改善箇所説明図②

原動機(冷却ファン)
ブレード破損発生箇所

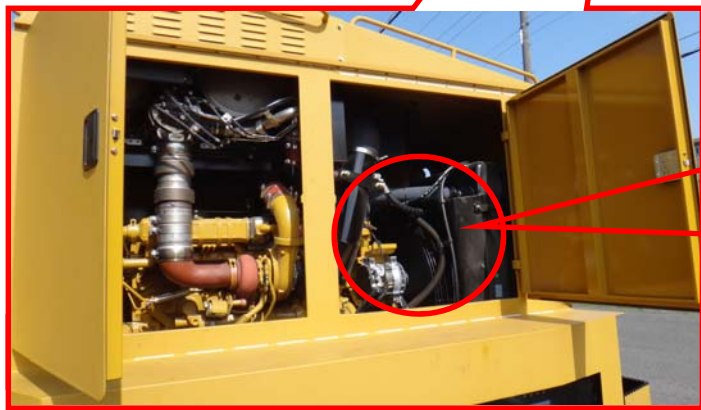
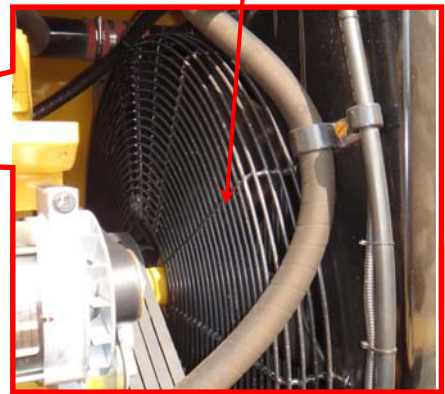
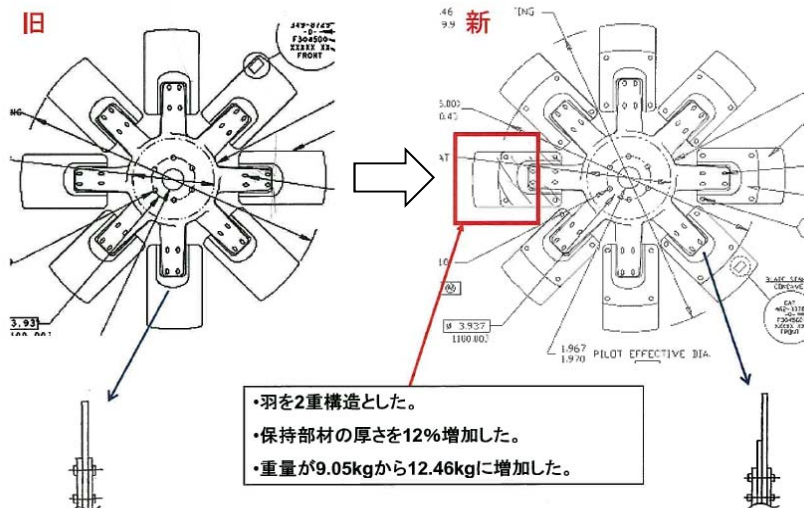
基準不適合箇所

②ラジエーター冷却ファンのブレードの設計が不適切なため、ファンが共振することがある。そのため、そのままの状態で使用していると、共振によりファンが破損し、冷却不良でエンジンが破損に至るおそれがある。

改善措置の内容

全車両、冷却ファンを対策品に交換する。
